Информационный бюллетень №170

Применение новой конструкции трубок подвода/отвода ОЖ компрессора пневмотормозов на двигателях семейства ЯМЗ-530

Ярославль, Россия, 23 мая 2016 г.

Рис. 1

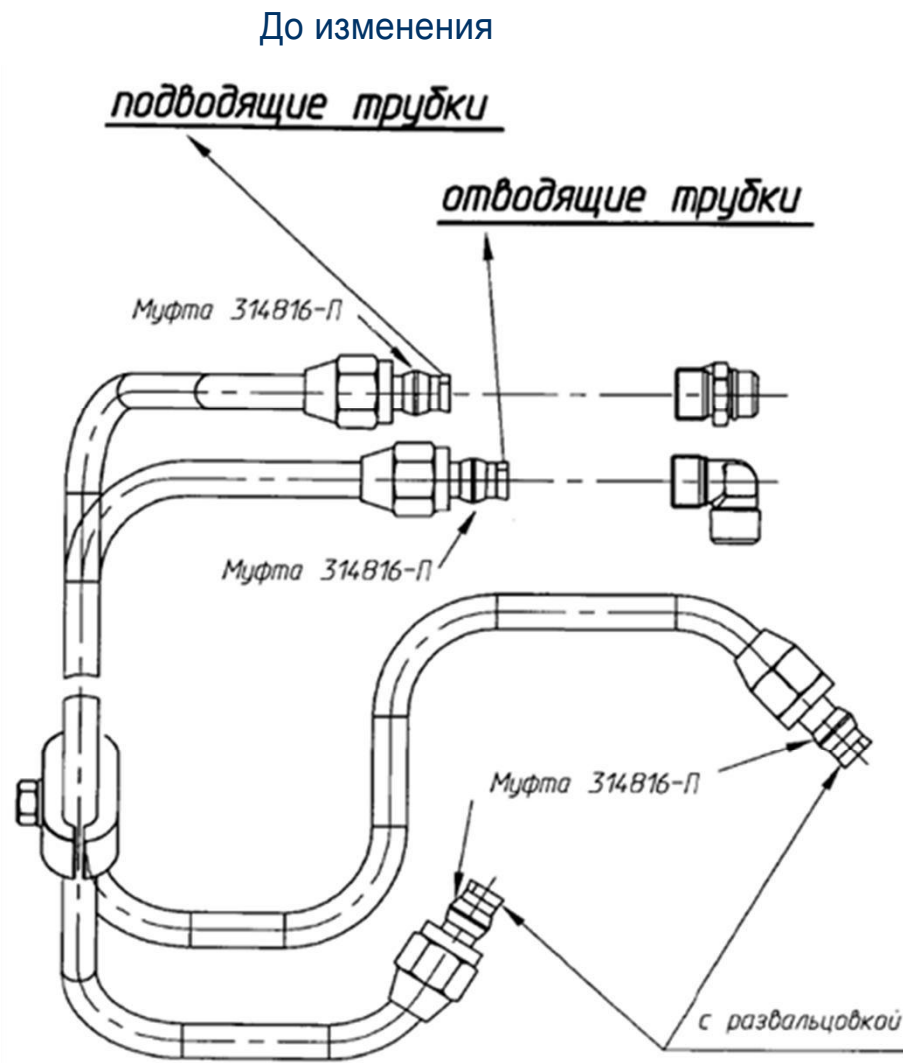
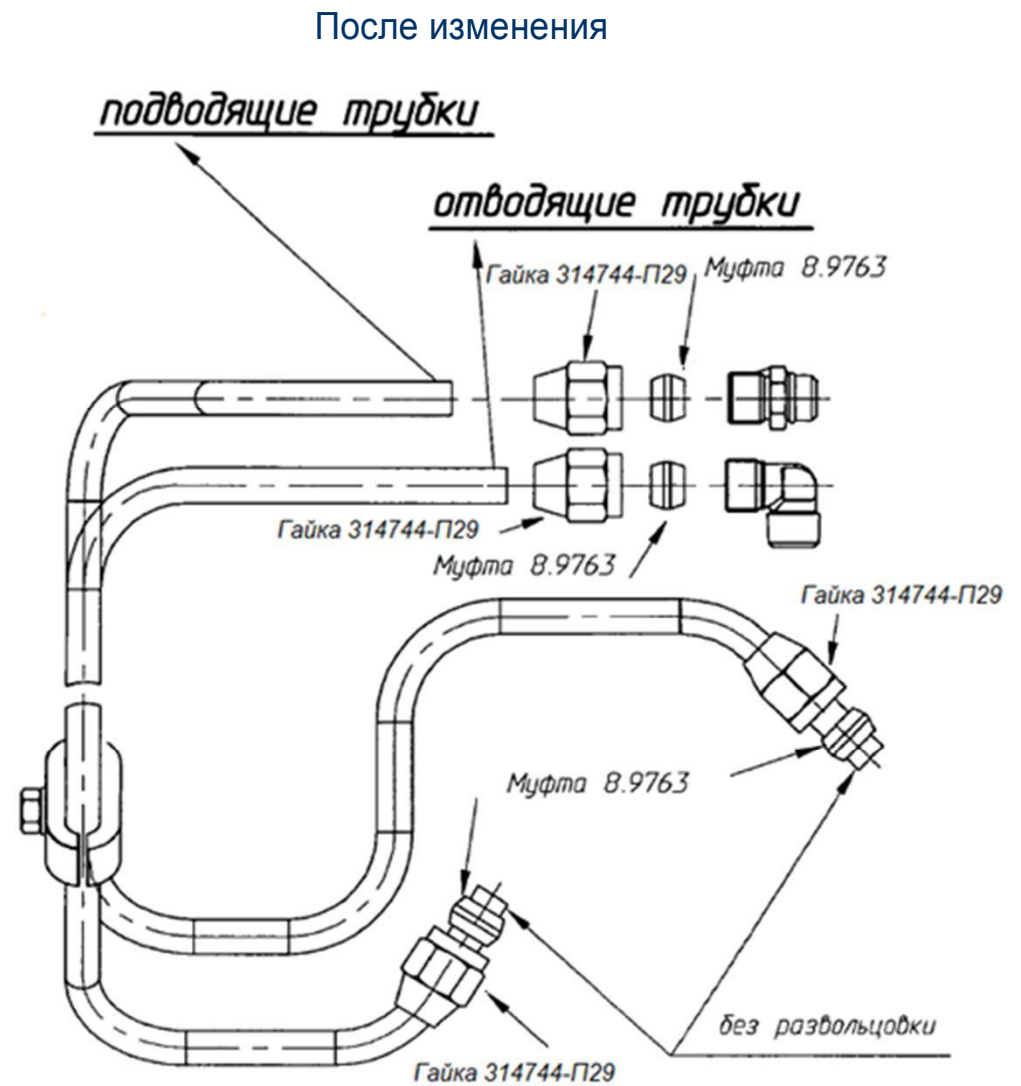
Применение трубок подвода отвода/подвода ОЖ: 5340.3509279-40, 5340.3509287-40, 5344.3509287-20, 536.3509279-20, 536.3509287-20,

взамен трубок: 5340.3509278-30, 5340.3509280-30, 5344.3509280-10, 536.3509278-10, 536.3509278-20, 536.3509280-10, 536.3509280-20.

Вместо муфты 314816-П применена муфта 8.9763 и гайка 314744-П29 см. таблица 1.

До изменения (рис. 1)			Поставка в зап. части	После изменения (рис. 2)			Взаимозаменяемость
Наименование	Обозначение	Кол-во		Наименование	Обозначение	Кол-во	
Трубка подвода ОЖ	5340.3509278-30	1	не поставляется	Трубка подвода ОЖ	5340.3509279-40	1	Сохранена комплектно
